Wyjaśnienia i ZMIANA Nr 2 treści SWZ

Dotyczy: postępowania o udzielenie zamówienia publicznego prowadzonego w trybie podstawowym bez negocjacji pn.: „Przebudowa infrastruktury pieszo – rowerowej przy ul. Fordońskiej w Bydgoszczy”, Nr sprawy 033/2021.

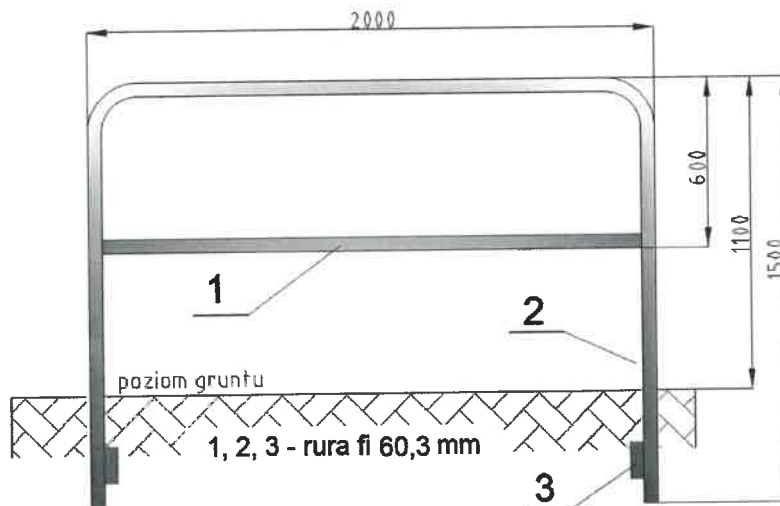
7. Dotyczy pozycji kosztorysowej nr 16 i 76: Ustawienie barierek U12C (kolor RAL 7021). Prosimy o wyjaśnienie czy do wyceny przedmiotowych pozycji należy przyjąć słupki blokujące U12C czy bariery. W przypadku konieczności wyceny barier prosimy o określenie rodzaju i wymaganej długości 1 szt. bariery.

W zamówieniu należy uwzględnić barierki zgodnie z poniższym rysunkiem, o grubości ścianki 3,2 mm
